マイクロコンピュータ技術情報

技術通知 78K0R リアルタイム OS RX78K0R ドキュメント誤記訂正の件		ZBG-CD-08-0053号	1/1		
		2008年 12月 17日			
		NEC エレクトロニクス株式会社 マイクロコンピュータ事業本部 汎用マイコンシステム事業部 開発ツールソリューショングループ 			
文書分類	使用制限事項	バージョン・アップ	○	ドキュメント誤記訂正 (正誤表)	その他
関連資料	RX78K0R 機能編		U18317JJ2V0 (第2版)		
	RX78K0R 内部構造編		U18318JJ2V0 (第2版)		
	RX78K0R タスク・デバッガ編		U18454JJ2V0 (第2版)		
	AZ78K0R システム・パフォーマンス・アナライザ		U18802JJ1V0 (第1版)

RX78K0R ユーザーズ・マニュアル 訂正項目**1. 訂正項目一覧**

図 10 - 2 多重割り込み

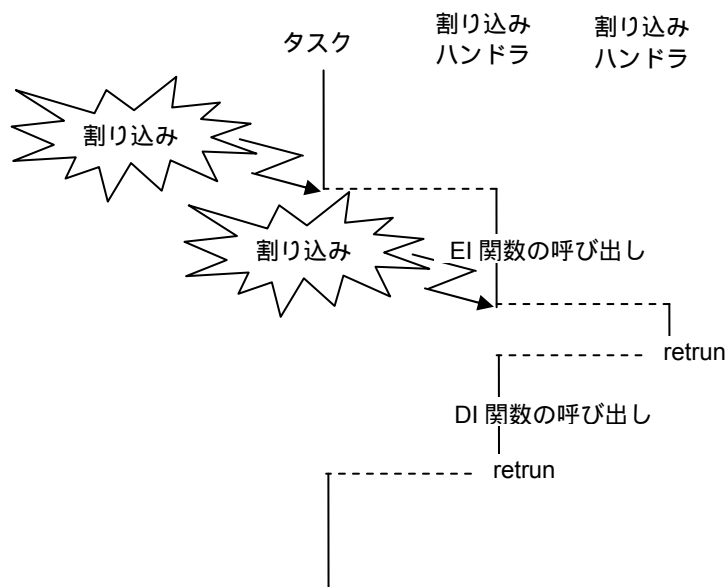
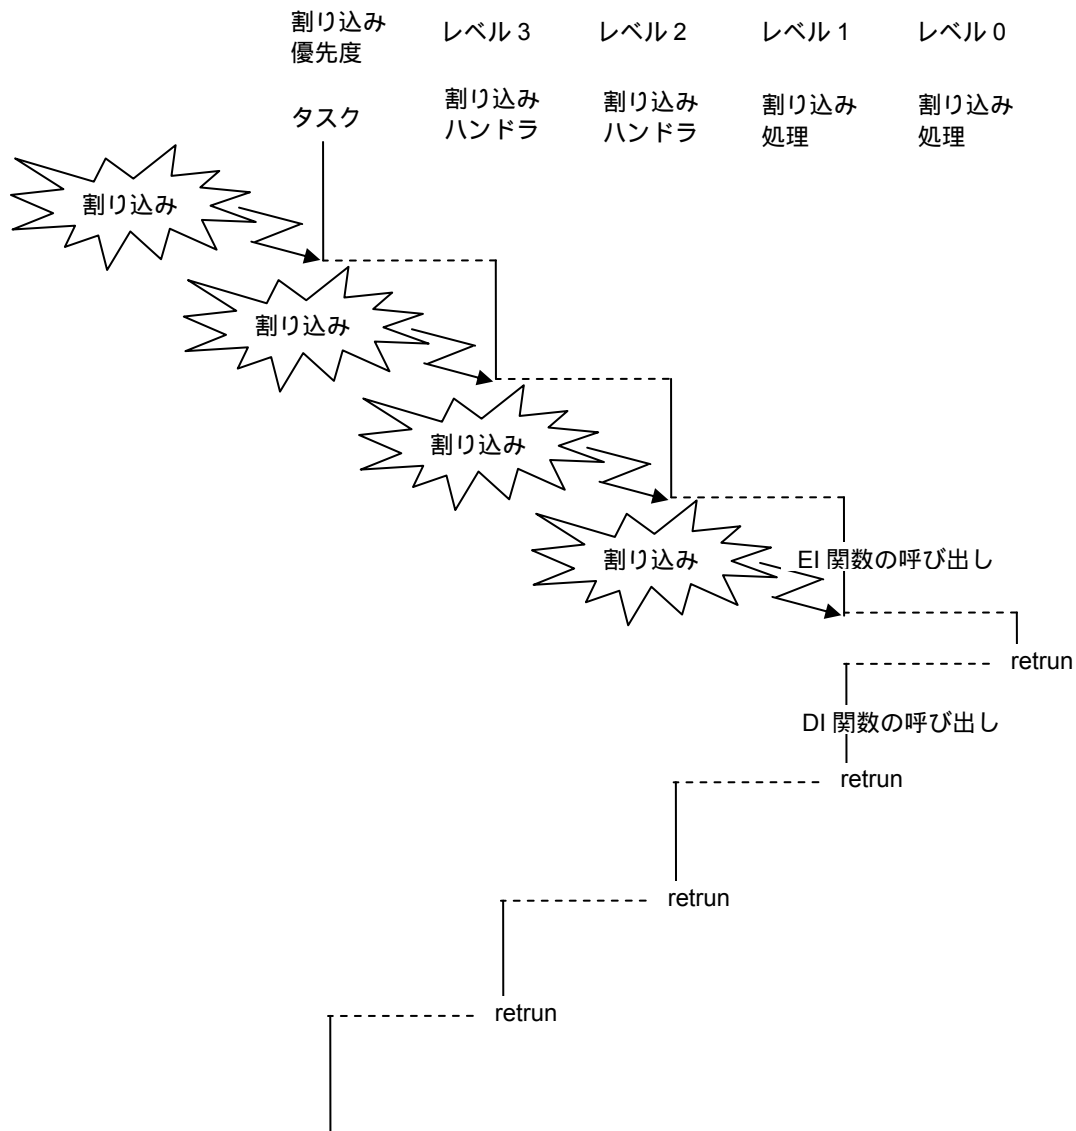
No.2 - 訂正箇所 2: U18317JJ2V0 106 ページ 「10.4 多重割り込み」

多重割り込み時に EI が必要という記載を、必要ないという記載に訂正します。

ただし、RX78K0R では、割り込みハンドラに制御を移す際に“マスカブル割り込みの受け付けが禁止された状態”としているため、多重割り込みを発生させるためには、割り込みハンドラ内で明示的に割り込み状態を変更 (許可: #pragma EI 指令の記述、および、EI 関数の呼び出し) する必要があります。

割り込みハンドラに制御が移る際は、マスクブル割り込みの受け付けが許可された状態“IE = 1”となります。このため、割り込みハンドラ上では基本的に多重割り込みが受け付けられます。タイマ割り込みやそこから呼び出される周期ハンドラも同様に、多重割り込みが受け付けられます。

割り込み処理に制御が移る際は、マスクブル割り込みの受け付けが禁止された状態“IE = 0”となります（RX78K0R が介在しないため、78K0R マイクロコントローラの動作に従った動作となります）。このため、割り込み処理上では基本的に多重割り込みが受け付けられません。多重割り込みの受け付けを許可したい場合は、割り込み処理上で EI 関数を呼び出す必要があります。なお、割り込み処理上から割り込みハンドラを多重に受け付けることは禁止しており、割り込みハンドラを多重に受け付けた場合の動作は保証外となります。

多重割り込みを許可するユーザ・アプリケーションの場合は、以下のように割り込みハンドラ / 割り込み処理の割り込みレベルを設定する必要があります。
